城投广场A区

工程编号 J2016-11

设计修改通知便函一

设计修改补充通知便函

总平面图 1:600
(变更后)

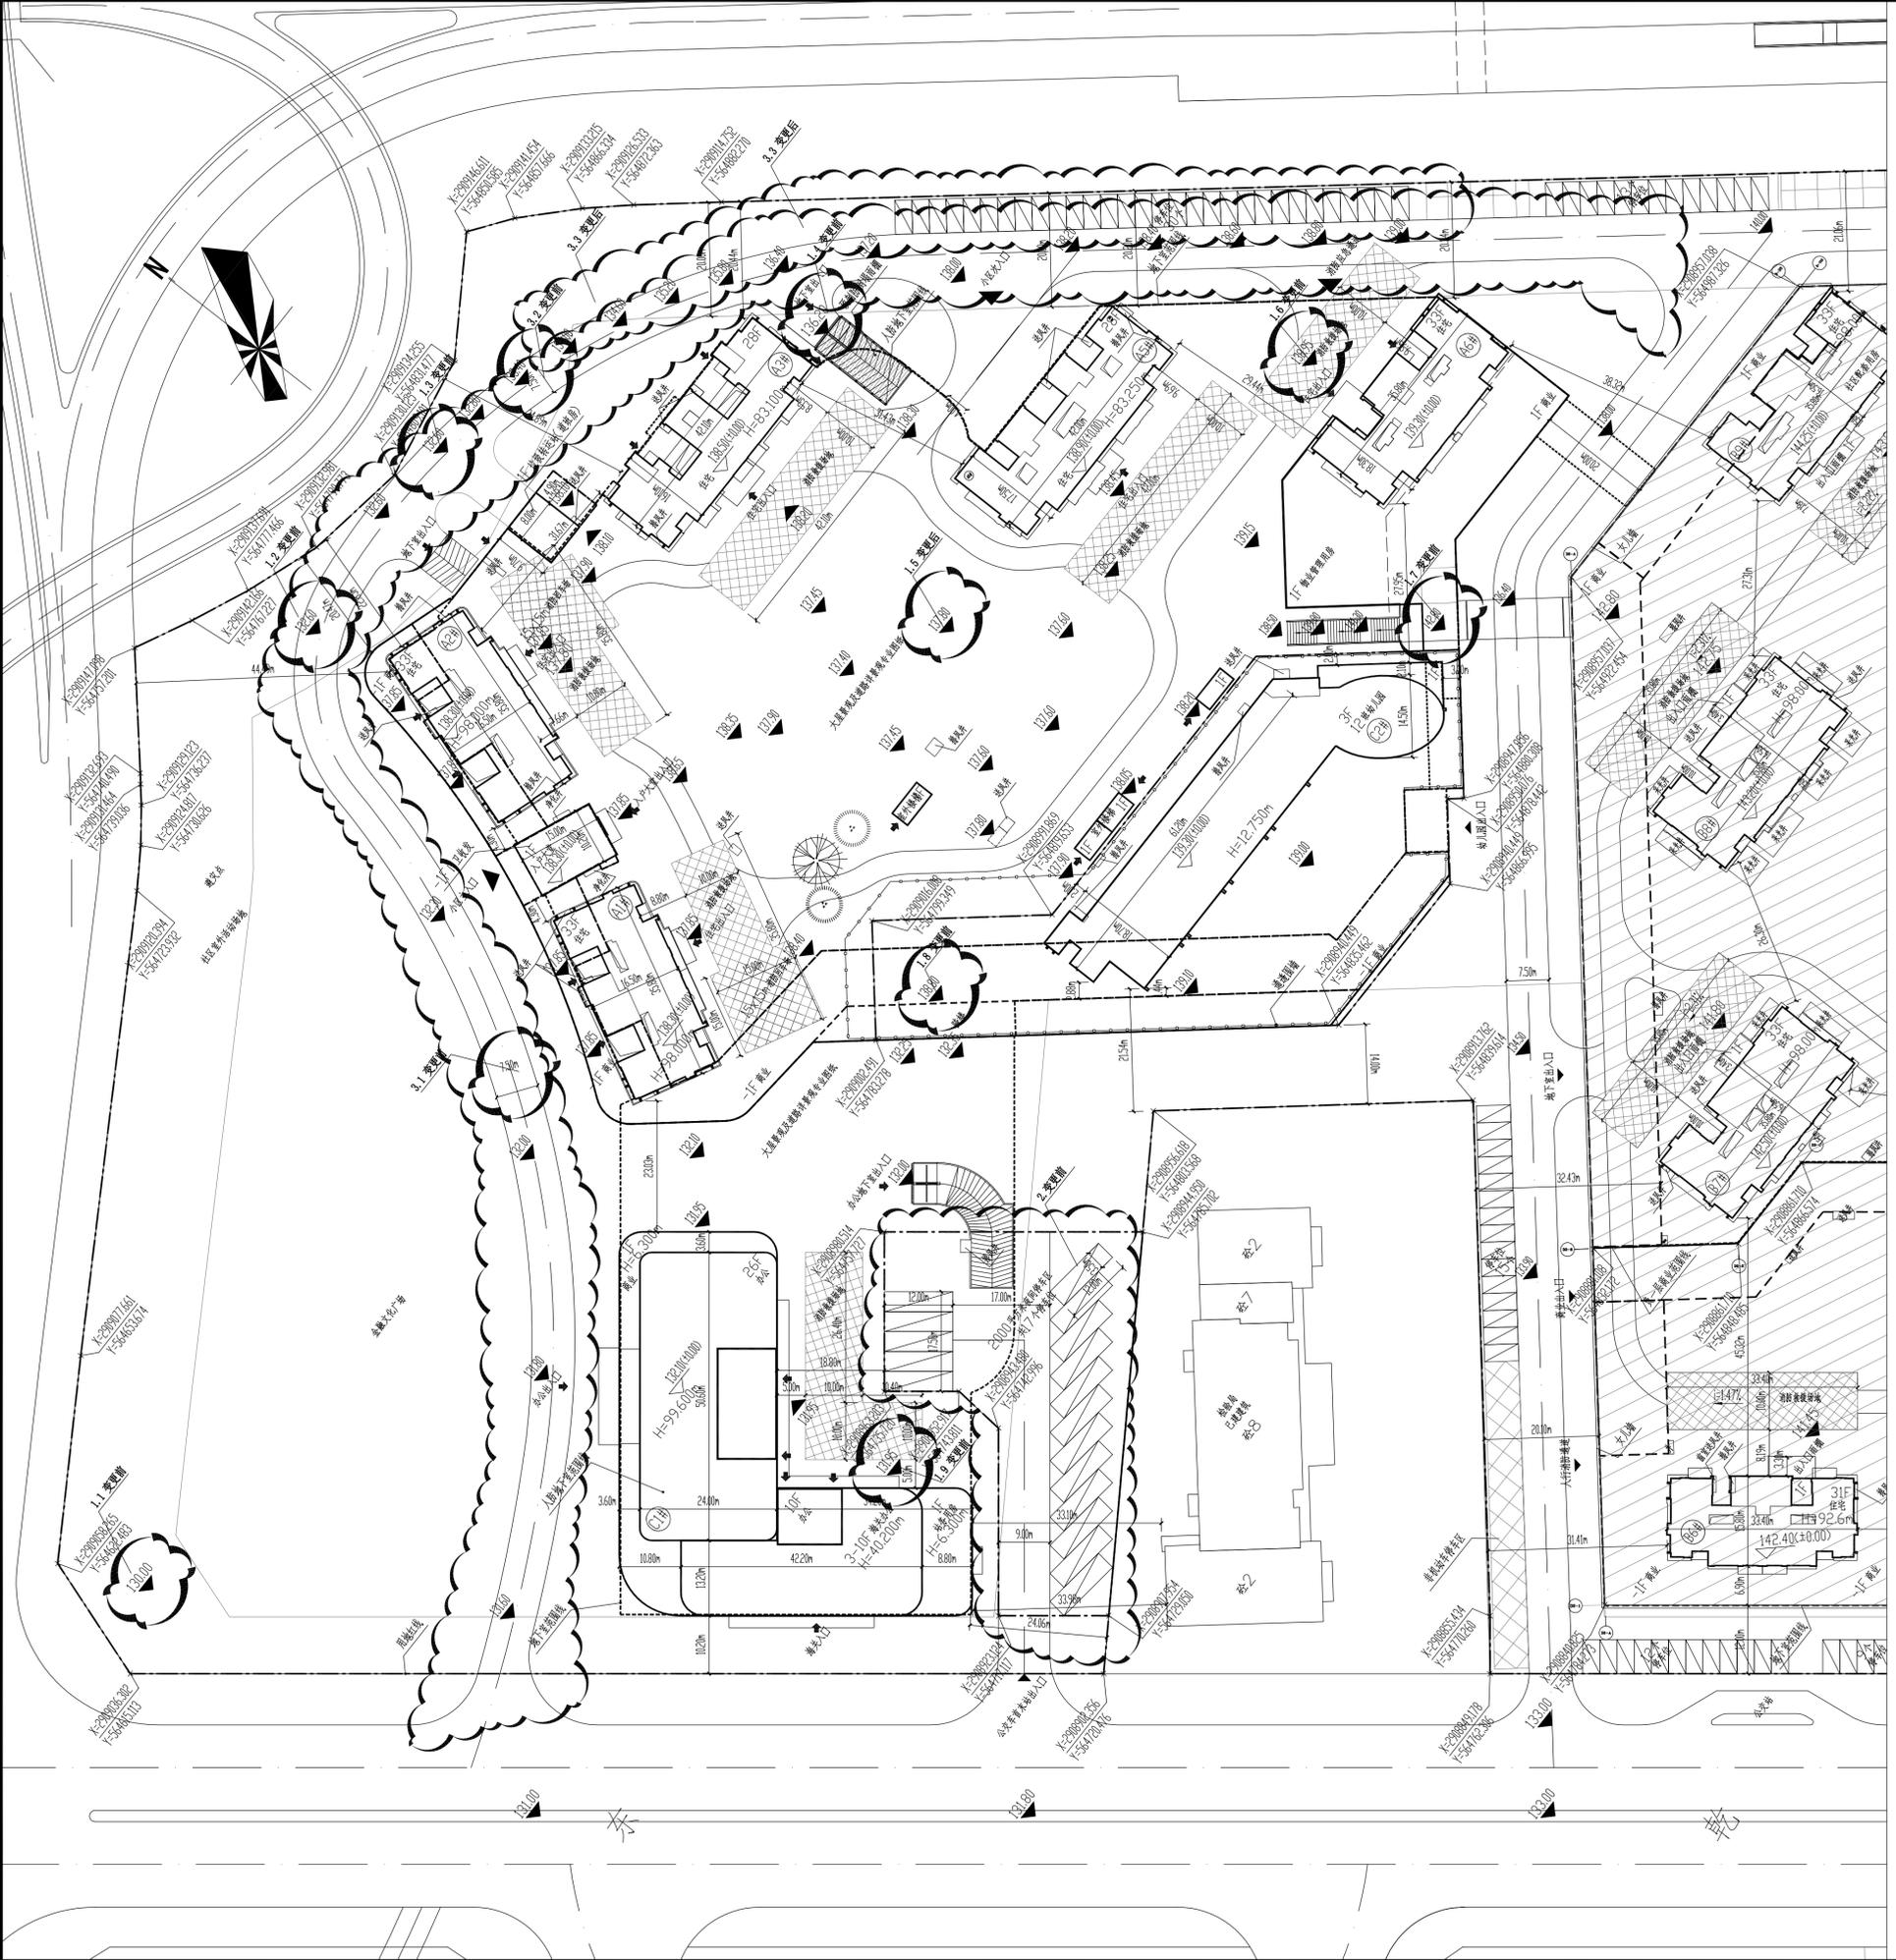
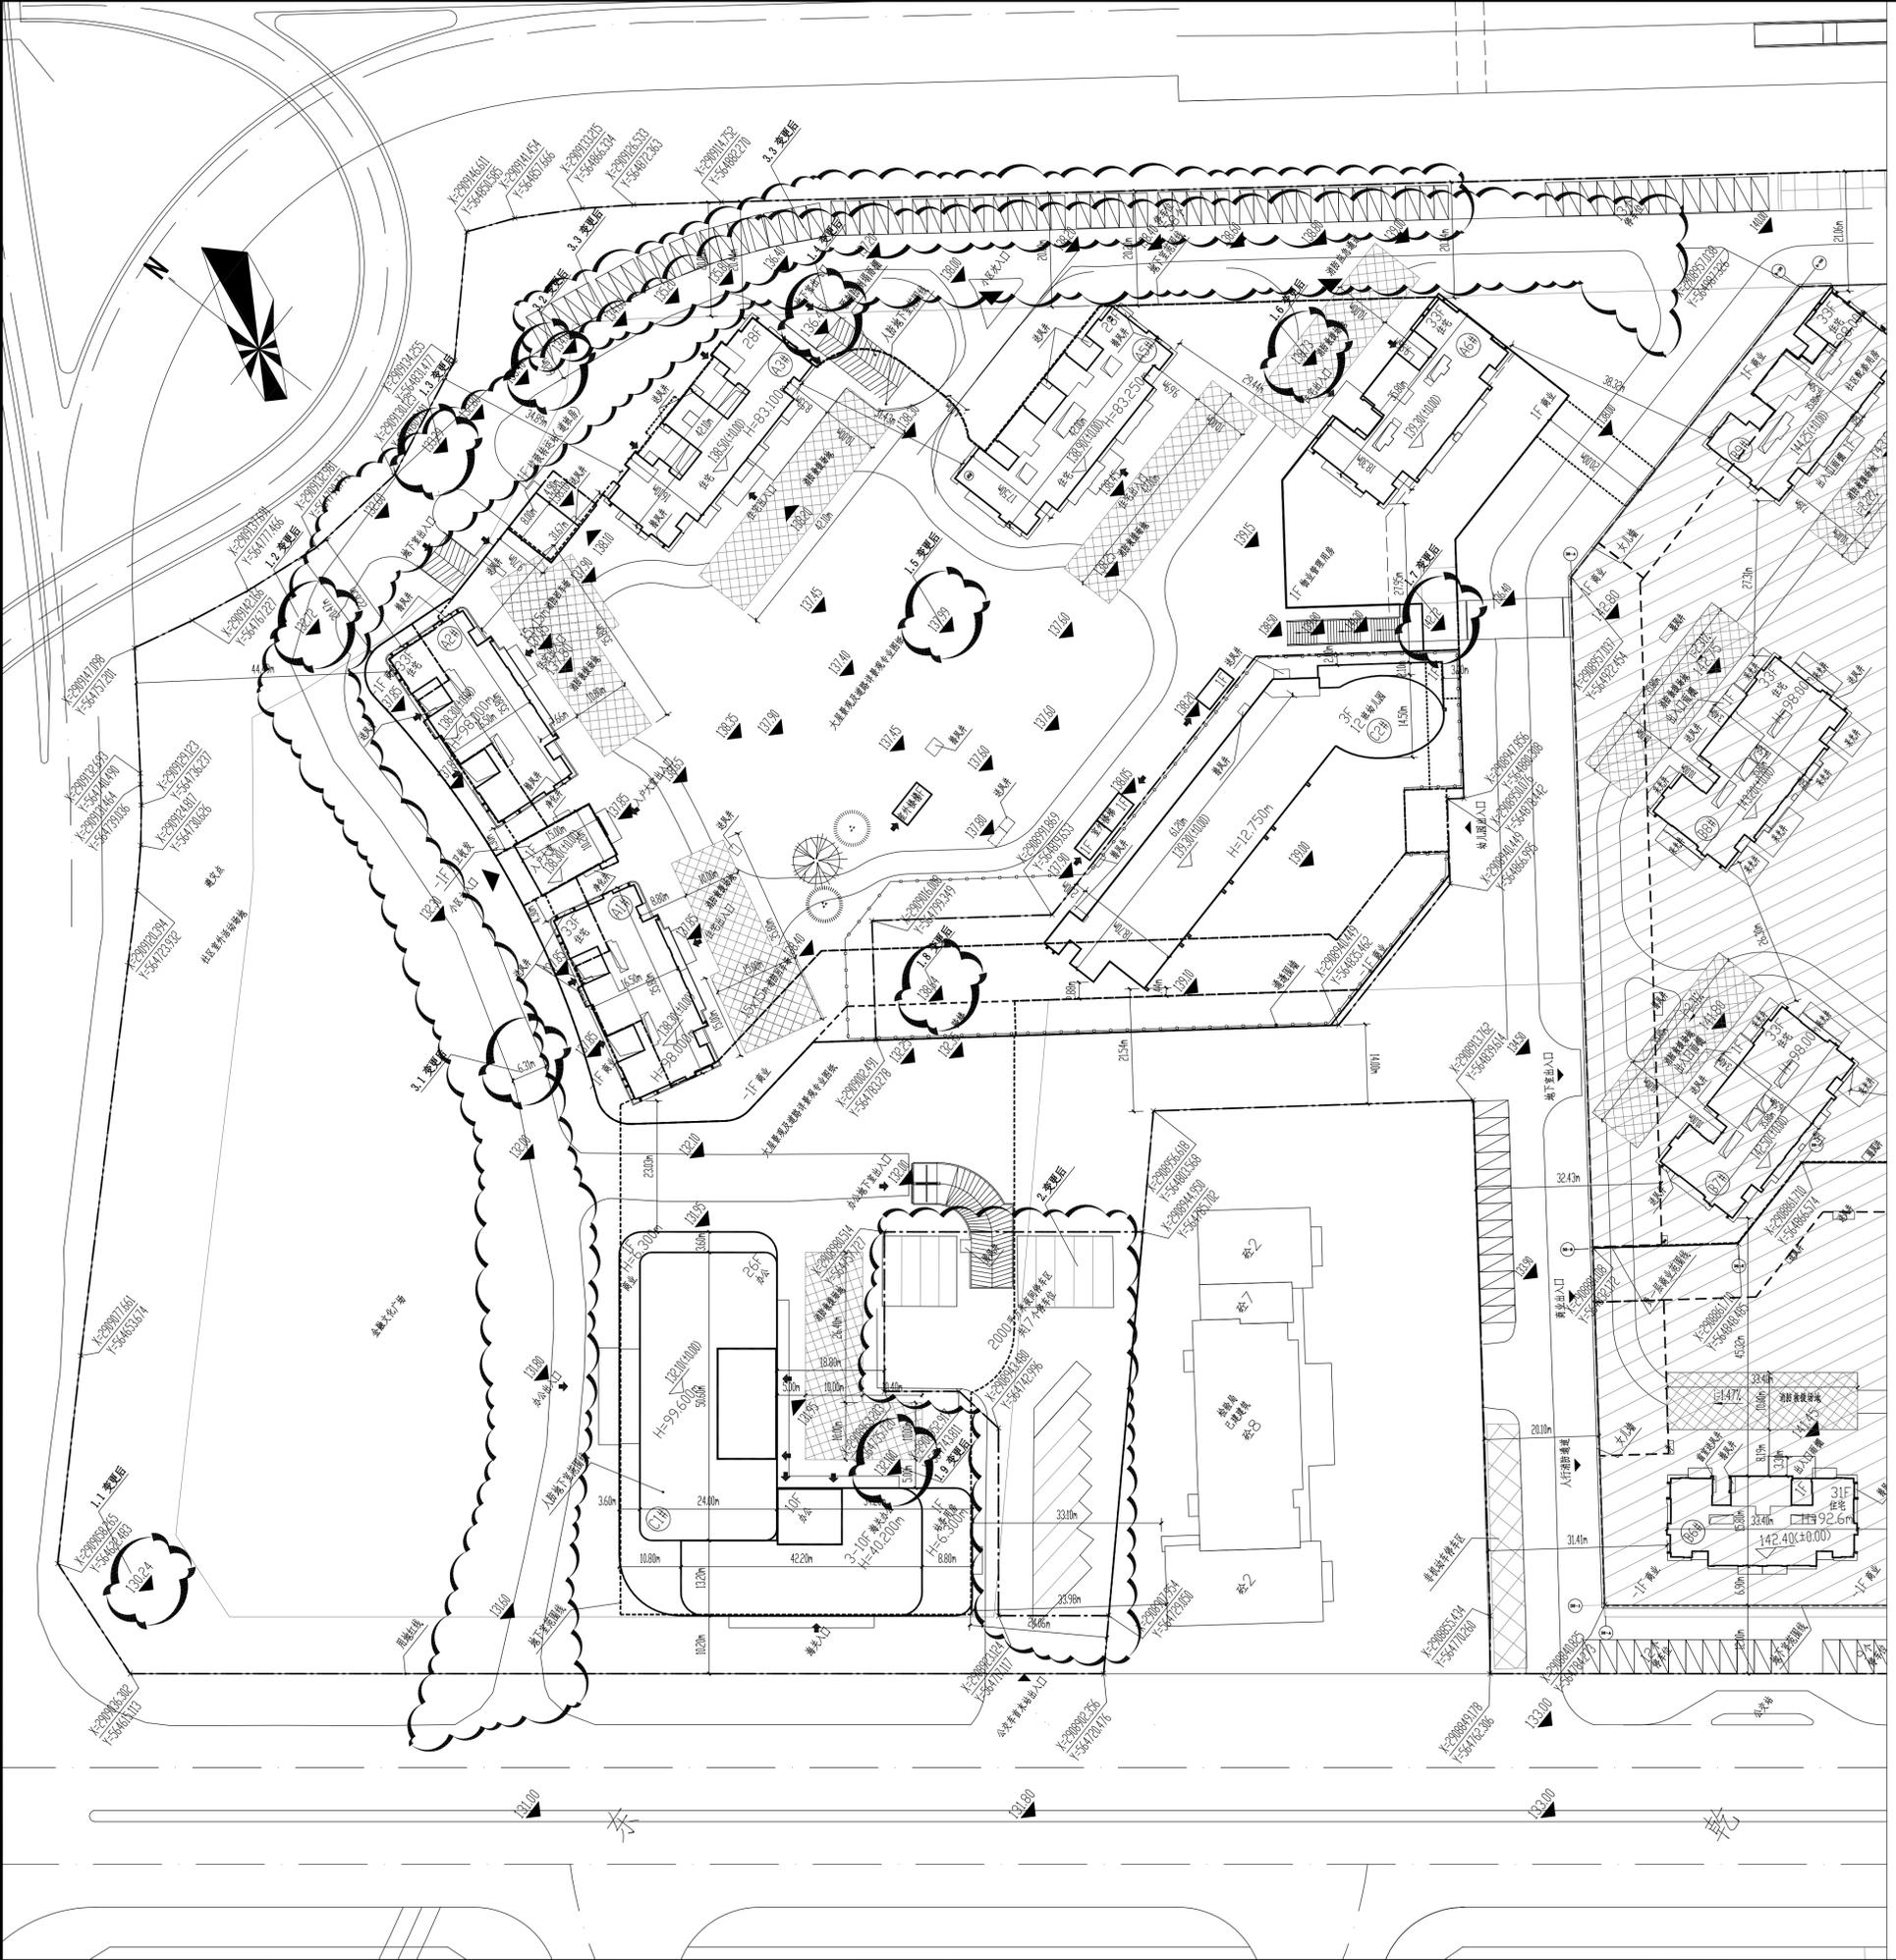
- 一. 根据现场施工实际情况需做以下变更:
- 1.1、场地左下角位置标高升0.24米;
 - 1.2、小区路靠A2#楼右侧位置标高升0.12米;
 - 1.3、小区路靠垃圾转运站位置标高升0.69米;
 - 1.4、A3#楼右侧车库出入口标高升0.25米;
 - 1.5、A5#楼西侧场地标高升0.19米;
 - 1.6、A6#楼住宅北入口标高降0.22米;
 - 1.7、连接二期天桥处标高降0.09米;
 - 1.8、幼儿园西侧场地标高降0.16米;
 - 1.9、办公楼靠海关侧场地内标高升0.15米;
 - 2.0、2000m²夜间停车区,共17个车位;摆放位置调整,车位数不变;
- 二. 根据其它专业要求及现场施工实际情况做以下变更:
- 3.1、场地北侧小区路根据现场变更,部分原设计7.5米现场施工缩小1.19米;
 - 3.2、场地东侧小区路根据现场变更,部分原设计7.5米现场施工缩小1.3米;
 - 3.3、场地东侧停车位调整(变更前为30个停车位,变更后为58个停车位)。

更改附图

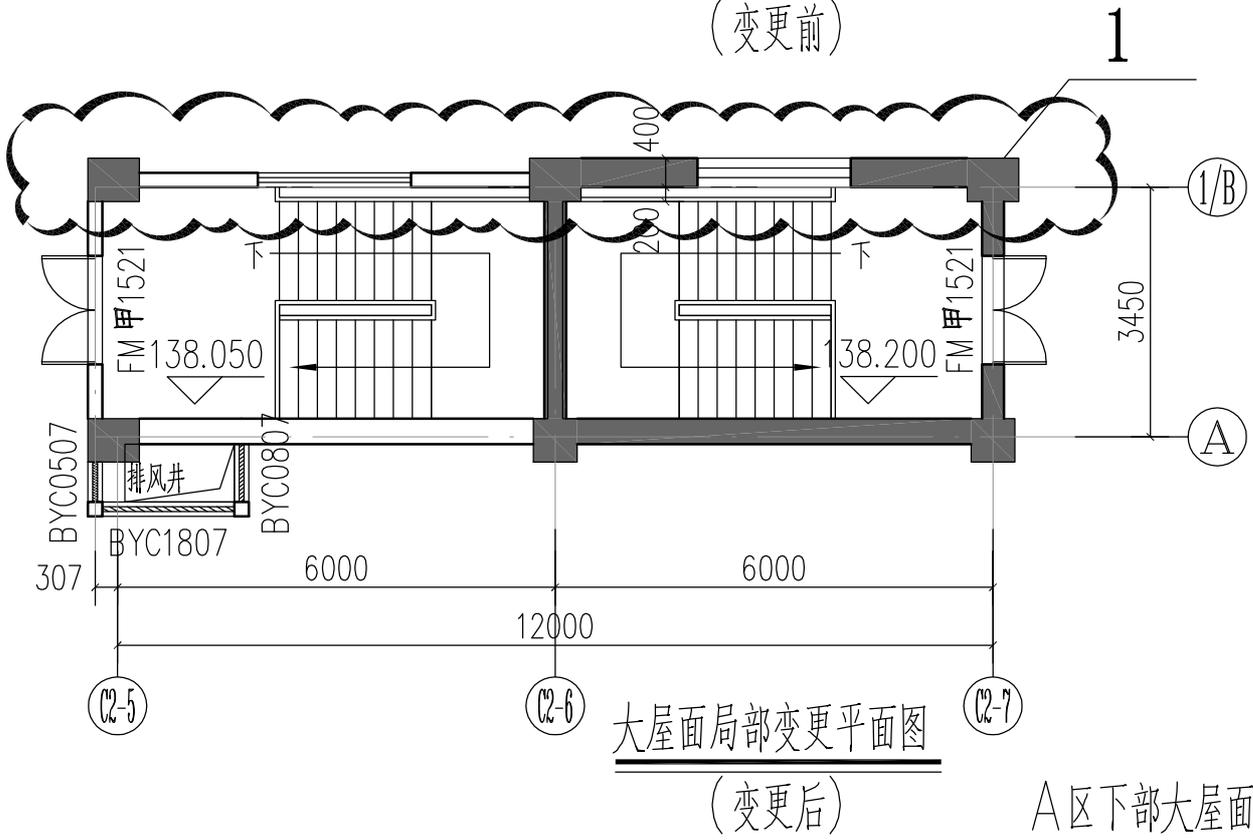
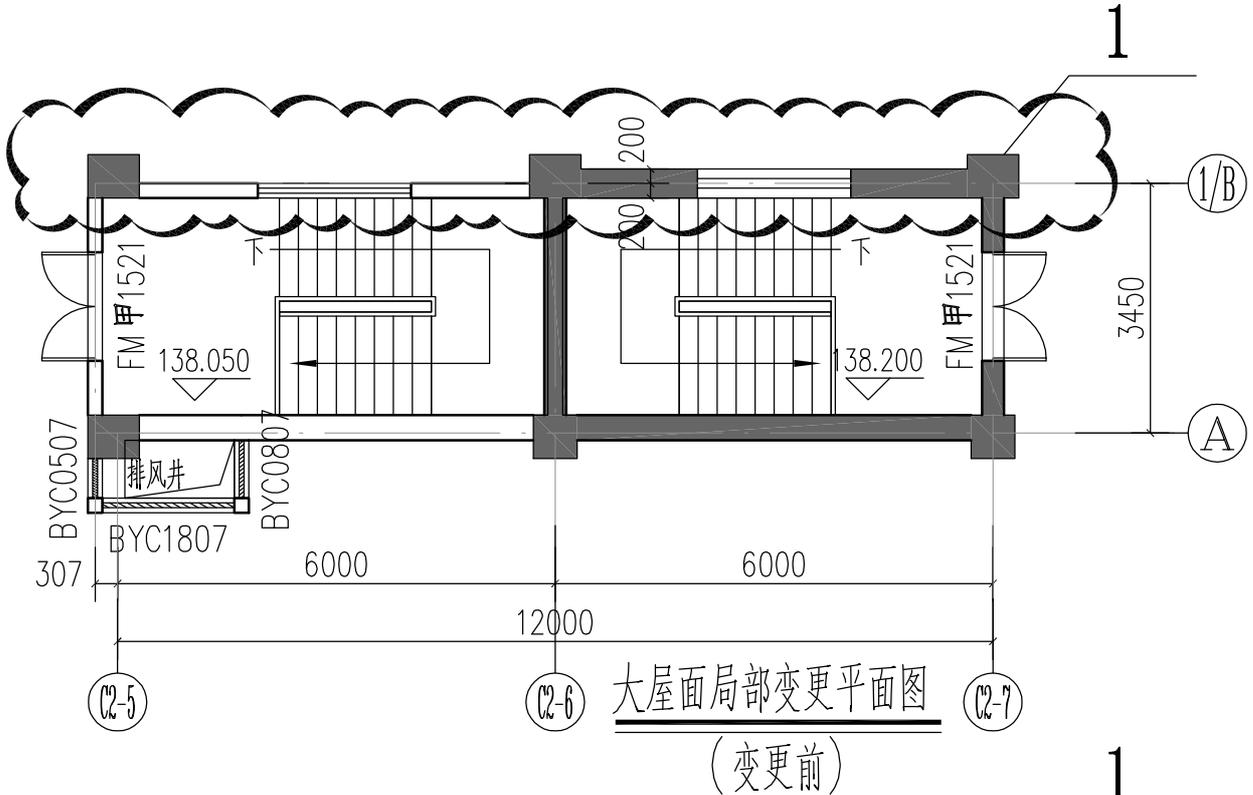
1: (2-5) ~ (2-7) * (A) ~ (1/B) 轴楼梯间墙体外移0.2m, 面积增大2.552m², 详附图。
